**Monsieur FIQUET,
Commissaire enquêteur pour
la révision du zonage
d'assainissement de la
commune de Bully**

Objet : Réponses aux questions figurant dans le procès verbal de synthèse des observations reçues lors de l'enquête publique relative à la modification du zonage d'assainissement de la commune de Bully

1. Extraits de la synthèse des observations

OAP « Les Ménerets »

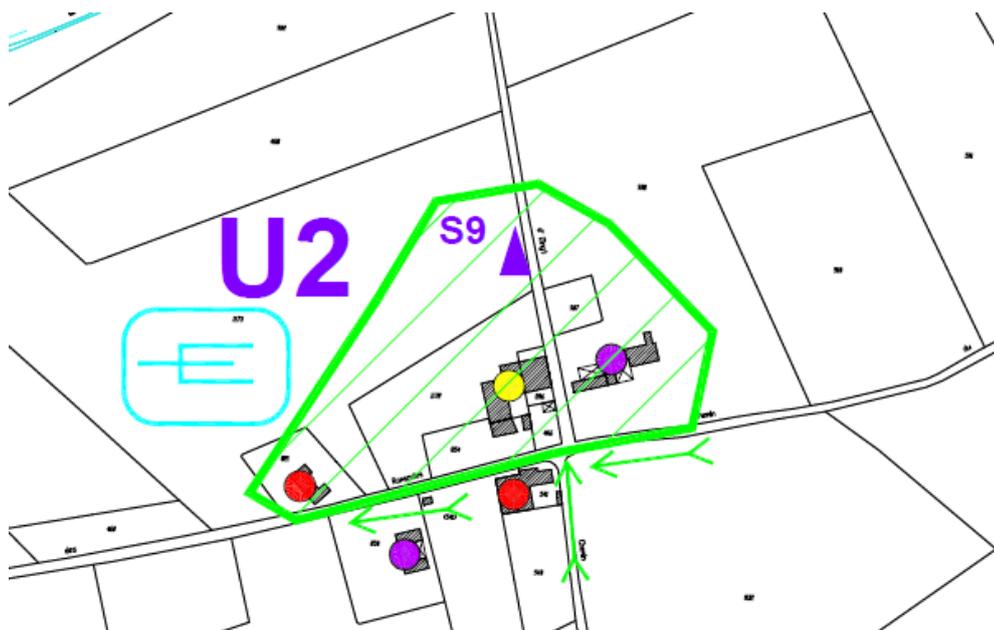
⇒ **Observation de Mme Céline DUPUIS (RN9 et 10)**, demeurant 104, montée des Ménerets à BULLY développe de nombreux arguments pour s'opposer à l'urbanisation prévue dans l'OAP des Ménerets.

Sur un plan un peu plus technique, la colline que représente les parcelles 732, 877, 726, 727, 879 et 823 est maintenue en partie basse par un mur de soutènement qui appartient à la copropriété et qui jouxte la parcelle 791 sur laquelle se trouve la résidence du Puits Matagrín de l'OPAC. « Rendre ces parcelles constructibles compromettrait dangereusement la solidité de ce mur de soutien. »

Constat / à la STEU :	Le flux généré par les équivalents habitants supplémentaires prévus dans cette OAP est acceptable par l'actuelle station de traitement des eaux usées de L'Arbresle.		
Condition liée à des travaux préalables à engager par la CCPA ?	Extension réseaux (EU strictes) possible sur la montée des Ménerets car raccordement impossible sur la rue du puits Matagrin : le poste de refoulement privé de l'OPAC déborde régulièrement et est connecté à un réseau unitaire vétuste qui traverse des propriétés privées. A noter que l'extension du réseau pour venir au droit

du chemin actuel qui dessert la grosse maison bourgeoise implantée sur le tènement serait prise en charge par la CCPA. Extension réseau EP : attention participation fonds de concours de la commune (40% du montant des travaux) en cas d'extension nécessaire si les eaux pluviales ne pouvaient pas infiltrées ou partiellement infiltrées.
--	---

Extrait de la carte du PLU arrêté citée dans le mail

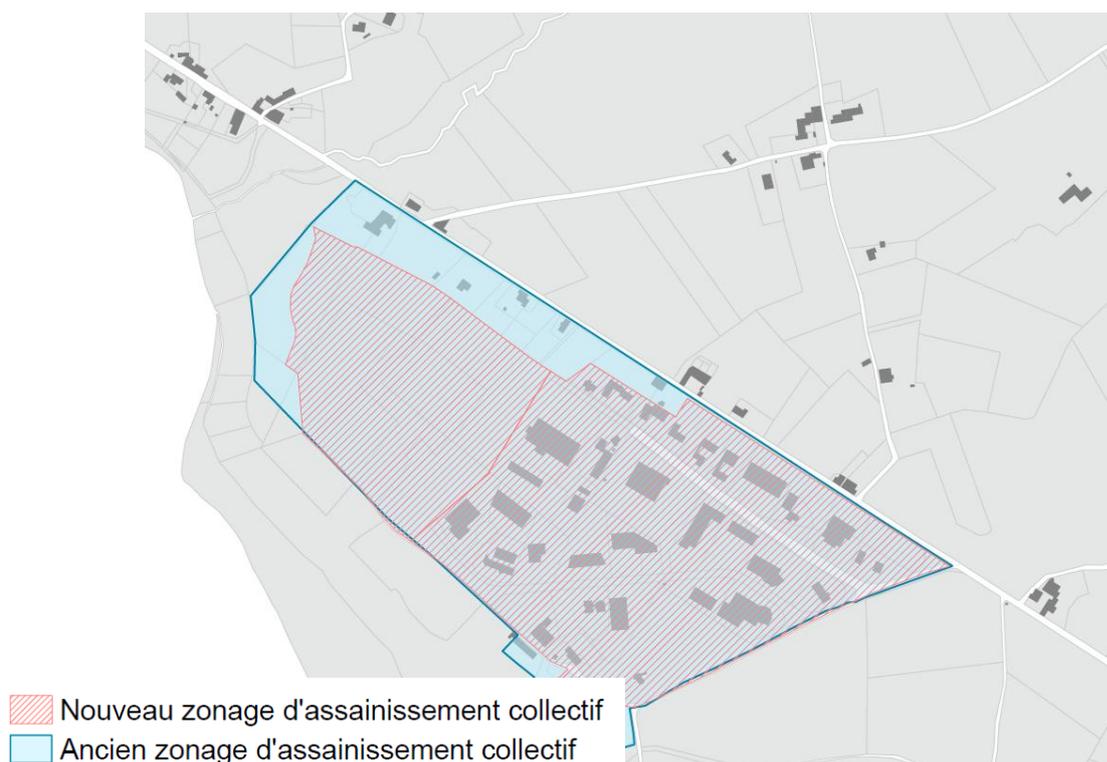
- ⇒ **Observation de M. Dominique LAURENT (RN CCPA)**, demeurant 421 Chemin des romandes à BULLY fait part de son grand étonnement découvrant « qu'une nouvelle fois le quartier de l'intersection du chemin du chêne Patouillard et de la rue des romandes est oublié dans la révision du zonage d'assainissement ». Il précise que la distance la plus courte pour accéder au réseau collectif de la Plagne est de 330 m avec une pente descendante et en passant à travers un champ. Elle serait de 430 m en suivant le chemin du chêne patouillard, L'ancienne nationale 7 et la connexion dans la ZI. Il ajoute que ce quartier avec 7 foyers a toujours été oublié par la commune. Toutes les municipalités successives ont rejeté les demandes d'investissement pour ce secteur. Ils souhaitent être écoutés pour être raccordés au réseau collectif le plus proche.

Le service assainissement de la CCPA se doit d'entretenir et de développer son réseau afin d'accompagner l'urbanisation de ses communes membres. Ce développement se fait en accord avec elles et se doit d'être cohérent avec le développement de la commune.

Localisation de la parcelle de Mr FANT / réseau EU le plus proche

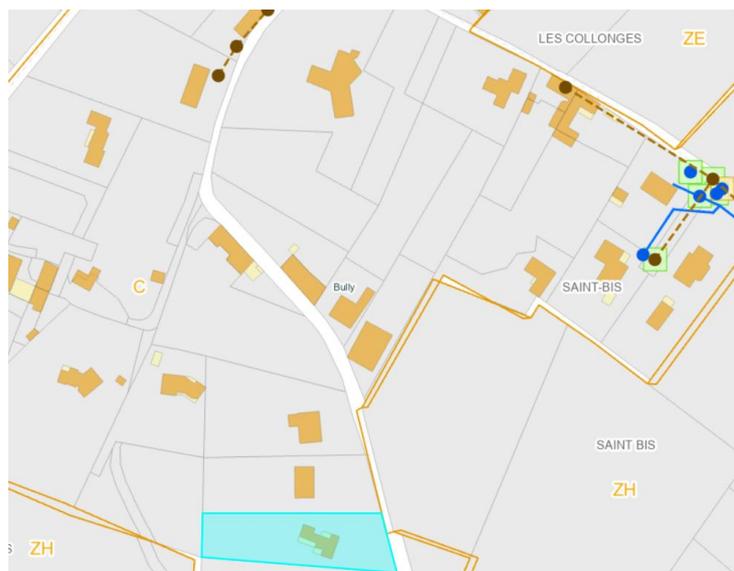
- ⇒ **Observation de M. Pierre Luigi FANT (O47)**, demeurant 310, chemin des Carrières (St Bis) à BULLY est venu se renseigner sur les règles d'urbanisation prévues dans son secteur.
Ayant refait son assainissement individuel, il demande si un assainissement collectif est prévu et si oui, quelles seraient les conséquences ?
Par ailleurs, en cas d'orages violents, la route communale surélevée déverse les eaux dans son terrain et sa cave. Je l'ai invité sur ce point à prendre contact avec la commune.

La parcelle de M. FANT se situe en dehors du zonage d'assainissement collectif et à plus de 220 m du réseau d'assainissement le plus proche.
